標準応答スペクトルの規制への取り入れに伴う基準地震動の変更の 要否に係る審議結果 (東京電力ホールディングス柏崎刈羽原子力発電所 6 号炉及び 7 号炉)

令和 4 年 3 月 23 日
原子力規制庁

標準応答スペクトル評価に用いる地下構造モデルの検討

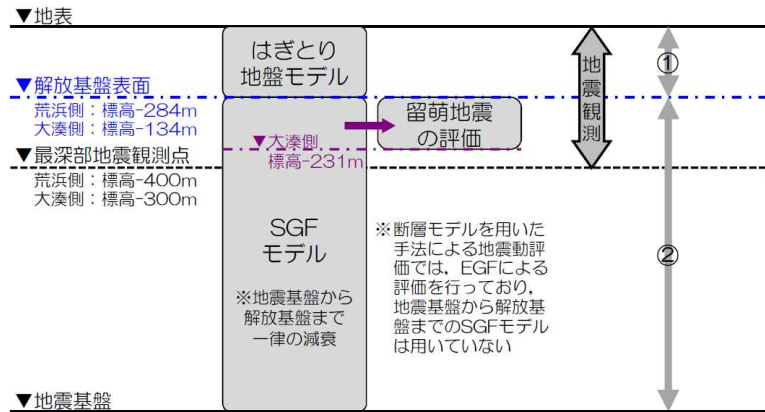
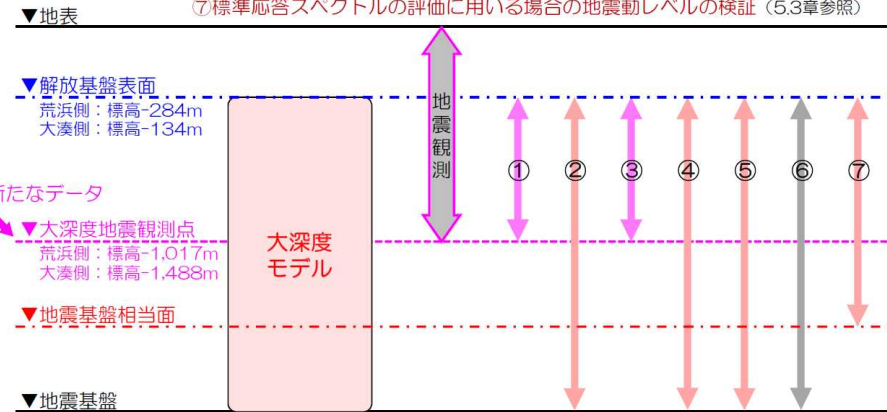
既許可の「敷地ごとに震源を特定して策定する地震動」の断層モデルを用いた手法による地震動評価は、経験的グリーン関数法による評価を行っているため、解放基盤表面以深の地下構造モデルを必要としない。このため、標準応答スペクトルに基づく評価にあたっては、大深度地震観測記録等の最新データに基づき、地震基盤相当面から解放基盤表面までの速度構造及び減衰構造を適切に反映した一次元地下構造モデル（以下「大深度モデル」という。）を以下のとおり新たに設定した（参考2-1参照）。

- ・大深度モデルは、梅田・小林（2010）の手法に基づき、敷地の地震基盤から地表までの増幅特性の情報を含んだ地表の観測記録を用いた逆解析⁶により評価し、各層ごとの層厚、速度構造及び減衰定数について最適化を行い設定した。逆解析の探索範囲は、大深度ボーリングによるPS検層結果及び既許可で評価した反射法地震探査結果等に基づく二次元地下構造モデルを参考に設定した。
- ・設定した大深度モデルは、以下の観点等から妥当性検証を行い、解放基盤表面における標準応答スペクトルの地震動評価にあたって、地震基盤相当面から解放基盤表面までの地盤増幅特性を適切に考慮できることを確認した。
 - 速度構造は、大深度ボーリング調査のPS検層結果及び反射法地震探査結果等に基づく二次元地下構造モデルと整合していること
 - 理論伝達関数は、観測記録の解放基盤表面から大深度地震観測点までの伝達関数及び観測記録から推定した解放基盤から地震基盤までの伝達関数と整合していること
 - 速度構造及び減衰構造は、敷地及び敷地周辺等で得られた既往の知見と整合していること

原子力規制庁は、公開の会合における審議の結果、地震基盤相当面から解放基盤表面までの地盤増幅特性を適切に反映した大深度モデルを用いて評価した標準応答スペクトルに基づく評価結果と基準地震動 Ss-1 及び Ss-3 の応答スペクトルを比較した結果、以下のことから柏崎刈羽原子力発電所6号炉及び7号炉の既許可の基準地震動の変更は不要であることを確認した⁷。

標準応答スペクトルに基づく評価結果と
基準地震動 Ss-1 及び Ss-3 との比較（荒浜側）

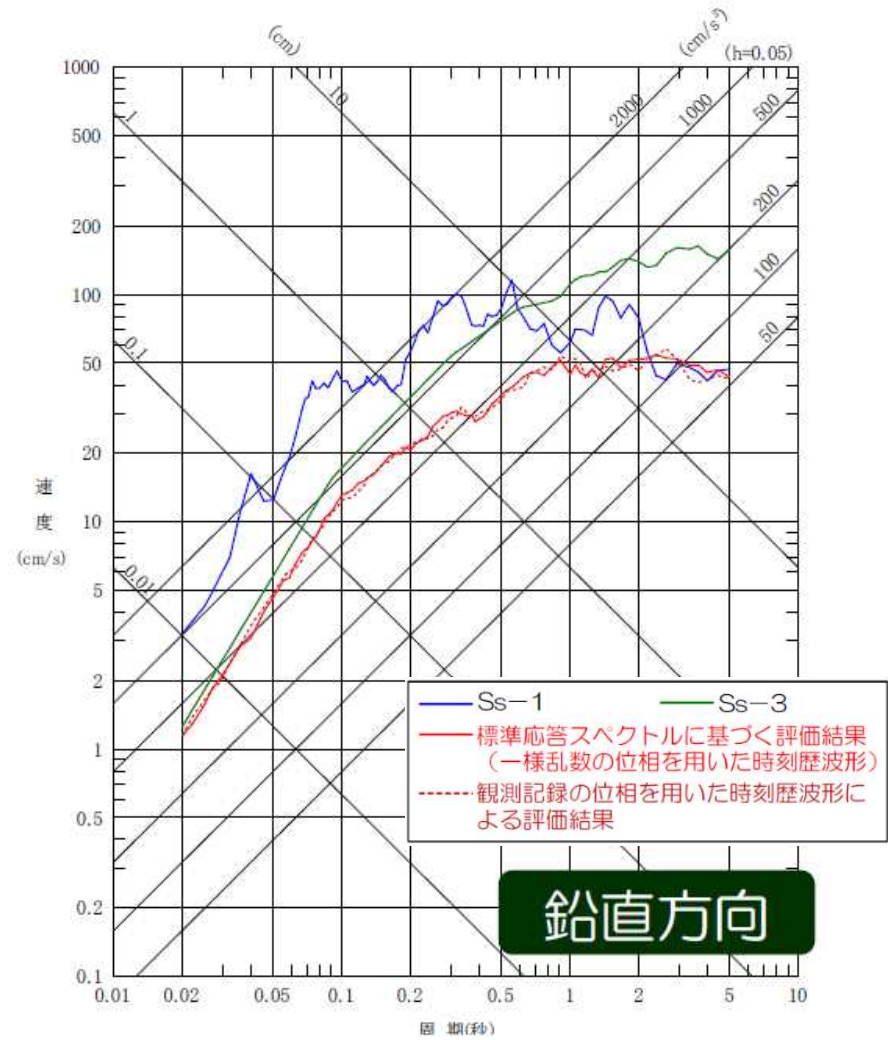
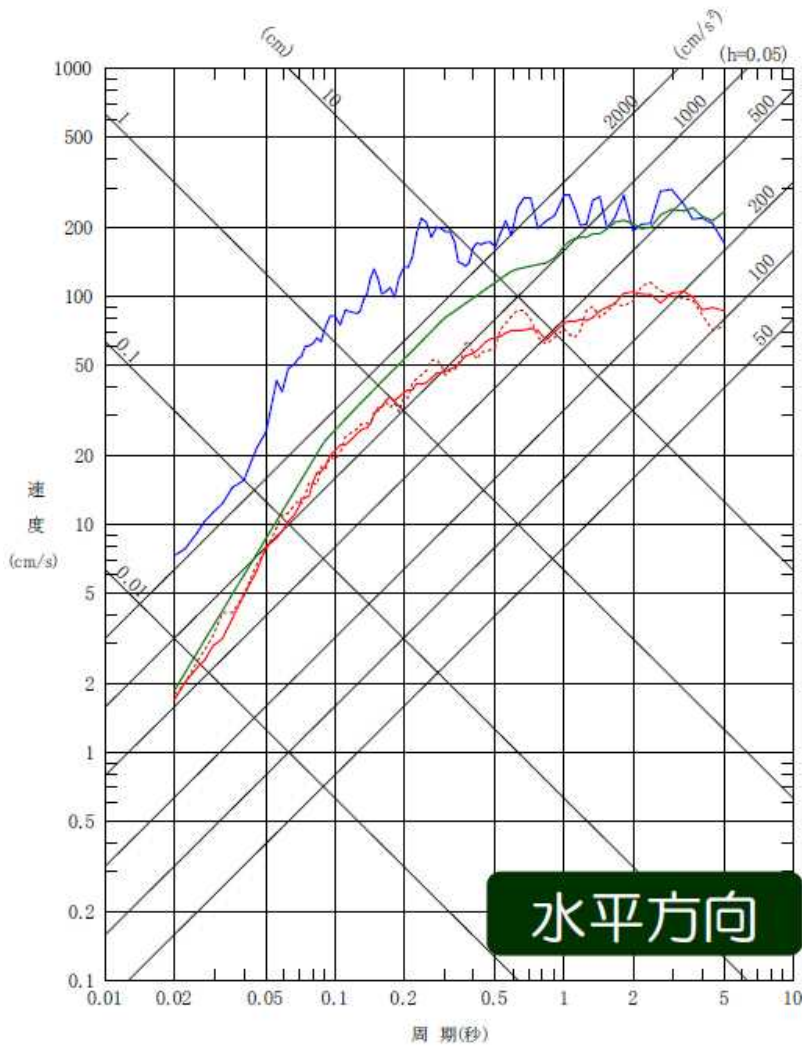
- ・荒浜側では、標準応答スペクトルに基づく評価結果は、水平・鉛直方向共に全ての周期帯で基準地震動 Ss-3 の応答スペクトルに包絡されている(参考2-2参照)。
- ・大湊側では、標準応答スペクトルに基づく評価結果は、水平方向では全周期帯で、鉛直方向では周期約1.7秒以上の周期帯を除く短周期側で、基準地震動 Ss-1 の応答スペクトルに包絡されている(参考2-3参照)。既許可においては、包絡されていない鉛直方向の周期約1.7秒以上の長周期側に固有周期を有する施設等は存在しない。

- ・荒浜側では、標準応答スペクトルに基づく評価結果は、水平・鉛直方向共に全ての周期帯で基準地震動 Ss-3 の応答スペクトルに包絡されていることから、基準地震動として追加する必要はない。
- ・大湊側では、標準応答スペクトルに基づく評価結果は、水平方向では全周期帯
